Θέμα: Αίτηση για εξασφάλιση απόψεων πριν την υποβολή αίτησης για πολεοδομική άδεια - Φωτοβολταϊκό Πάρκο στην Κοινότητα Σιας της Επαρχίας Λευκωσίας (ΛΕΥ/Δ122/2022)

**Θέμα: Αίτηση για εξασφάλιση διαβούλευσης πριν την υποβολή αίτησης για Πολεοδομική
Άδεια για αδειοδότηση ΦΒ Πάρκου στην Κοινότητα Σιά
της Επαρχίας Λευκωσίας**

ΦΩΤΟΒΟΛΤΑΪΚΟ ΠΑΡΚΟ 3,322MW

Περιοχή: ΣΙΑ Τεμ: 316

ΑΡ. ΦΑΚ. ΜΑΣ : Β18602
 ΑΡ. ΦΑΚ. ΣΑΣ : ΛΑΡ/Δ39/2022
 ΚΛΙΜΑΚΑ : 1:500

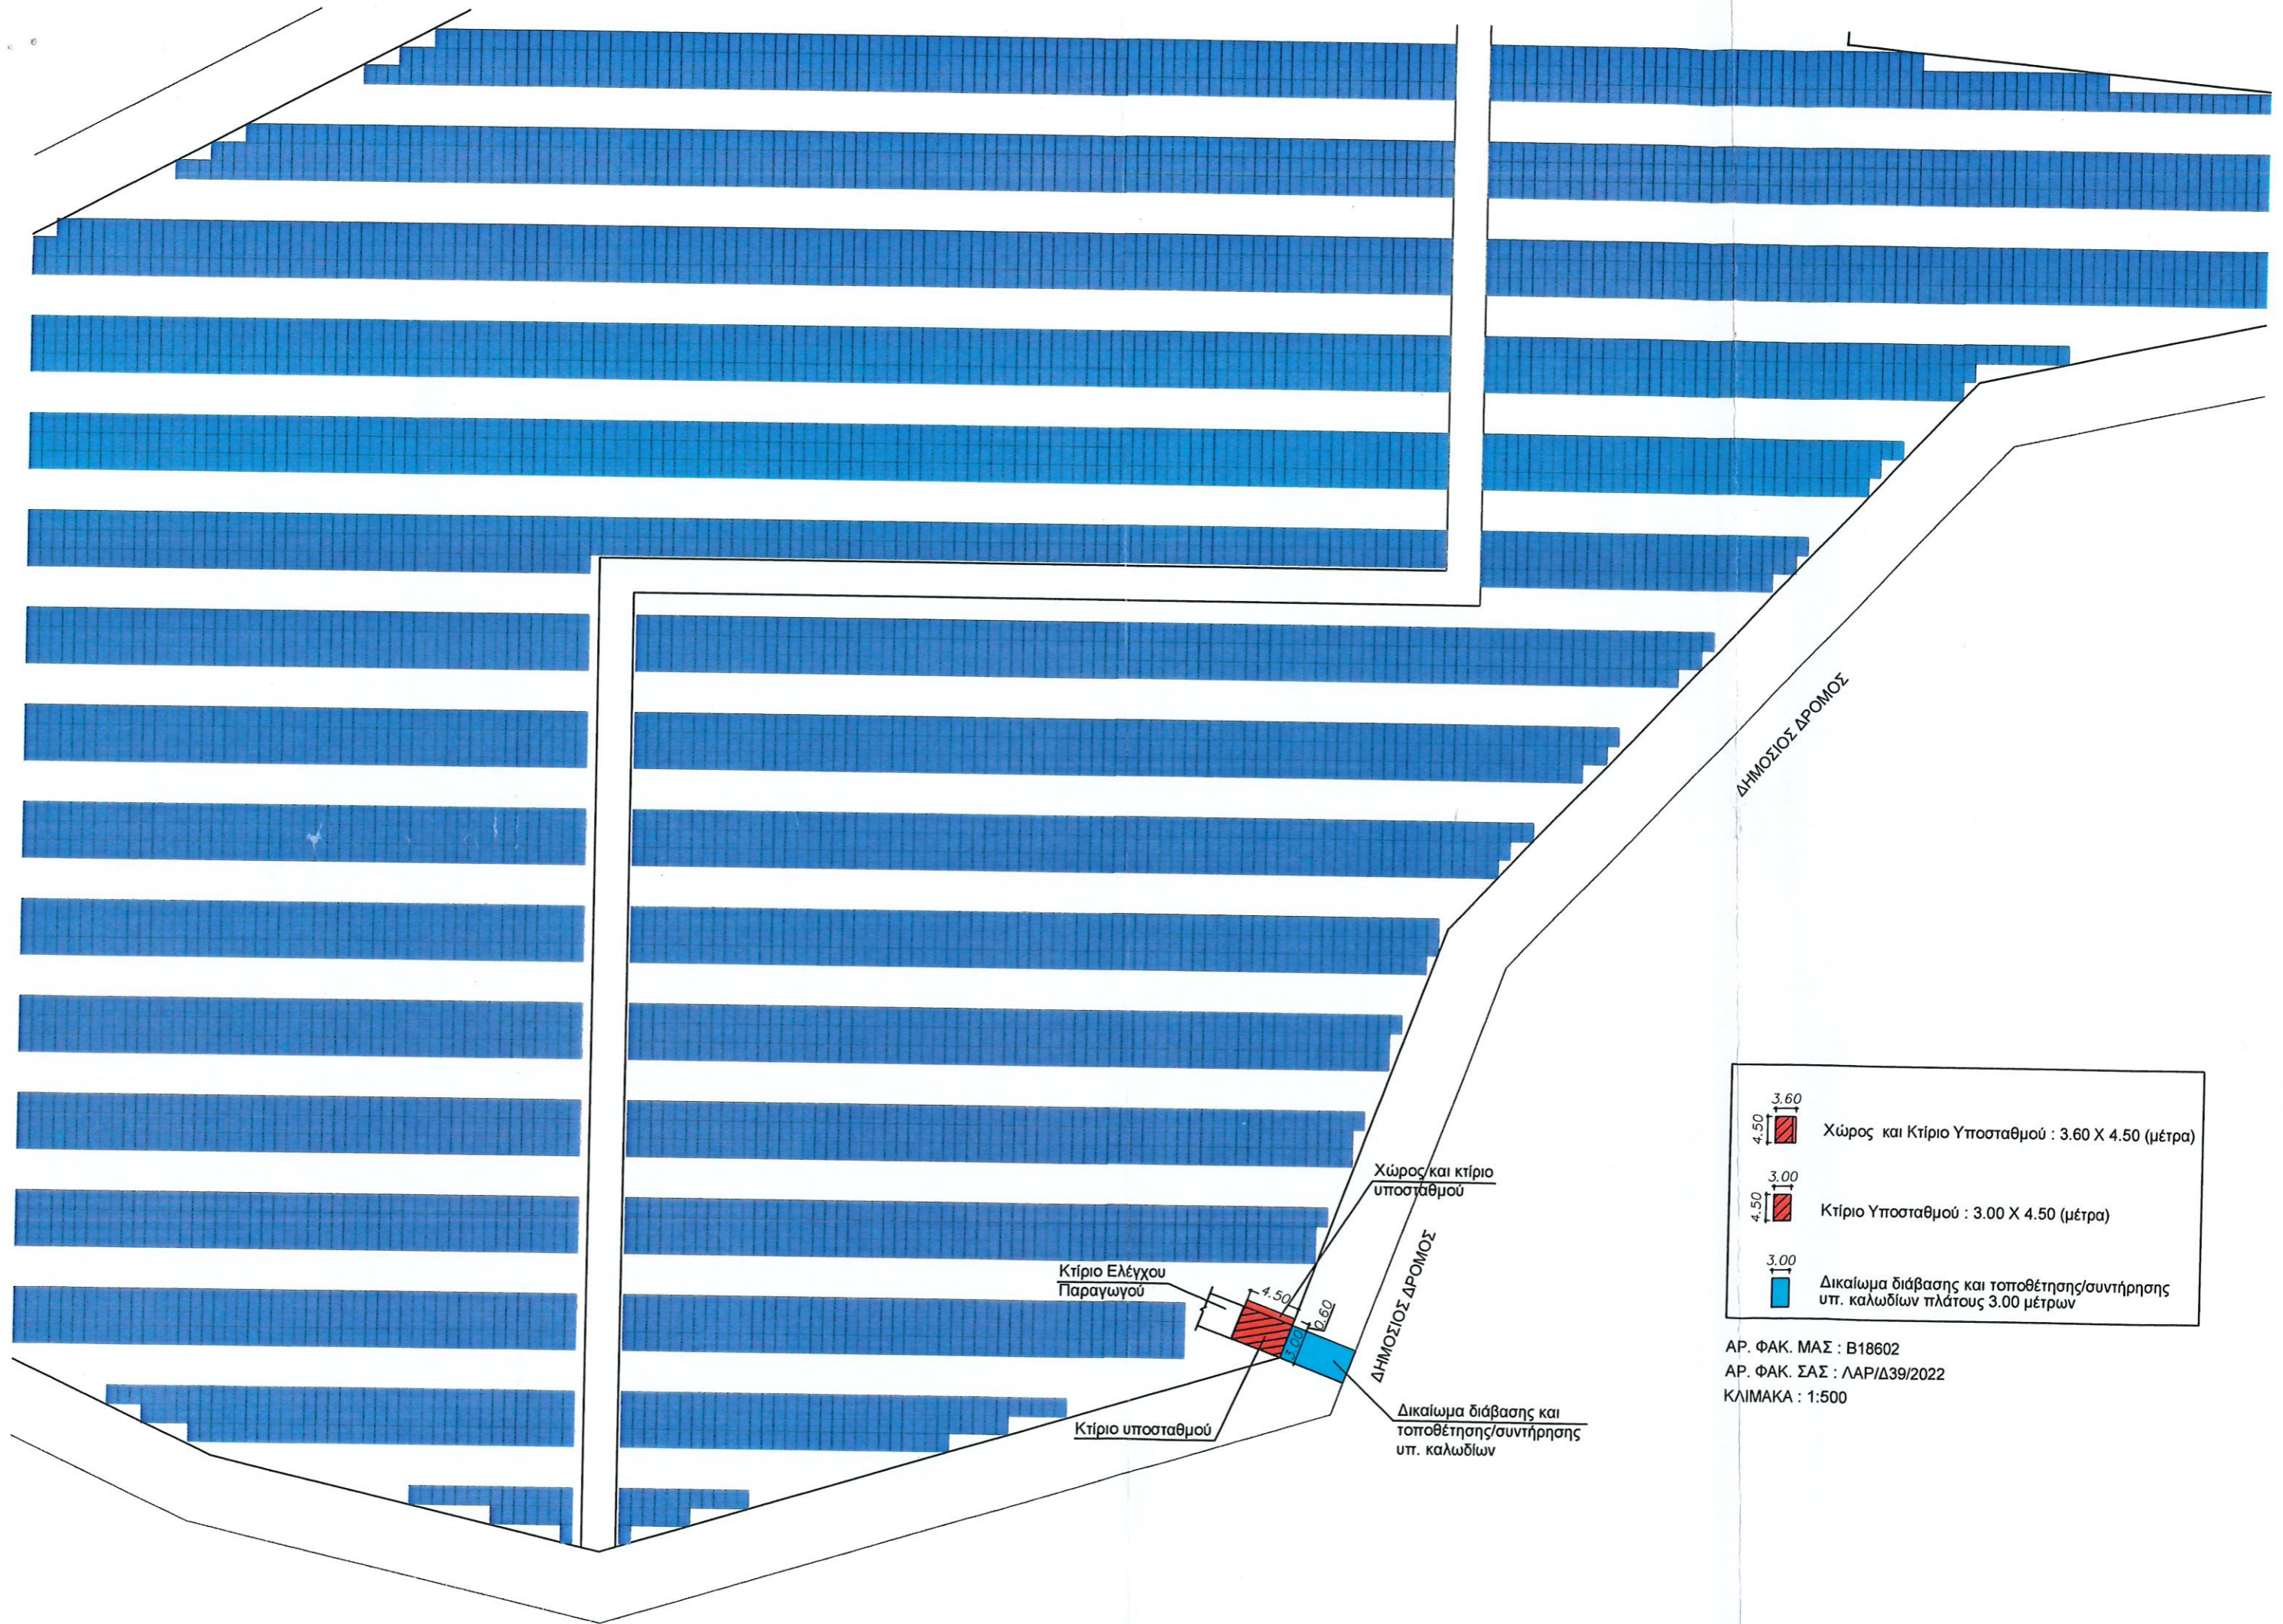
Η θέση και οι διαστάσεις του Ηλεκτρικού Υποσταθμού έχουν συμφωνηθεί μεταξύ αρμοδίων λειτουργών του Γραφείου μας και του αρχιτέκτονα των αιτητών, όπως φαίνεται στα επισυνημμένα αρχιτεκτονικά σχέδια.

Η κατασκευή του κτιρίου και άλλων δομικών έργων του Υποσταθμού πρέπει να γίνει σύμφωνα με τα αρχιτεκτονικά σχέδια που συμφωνήθηκαν και τις απαιτήσεις και προδιαγραφές της Αρχής. Η επίβλεψη της ανέγερσης αποτελεί ευθύνη του Αιτητή, πρέπει δε να γίνει από τον Επιβλέποντα Μηχανικό της Ανάπτυξης του αιτητή.

5) Σημειώνεται ότι απαγορεύεται οποιαδήποτε κατασκευή στην οροφή του δωματίου ελέγχου παραγωγού που θα παρεμποδίζει τον φυσικό εξαερισμό του ηλεκτρικού υποσταθμού.

Χώρος και Κτίριο Υποσταθμού : 3.60 X 4.50 (μέτρα)
	Κτίριο Υποσταθμού : 3.00 X 4.50 (μέτρα)
	Δικαίωμα διάβασης και τοποθέτησης/συντήρησης υπ. καλωδίων πλάτους 3.00 μέτρων
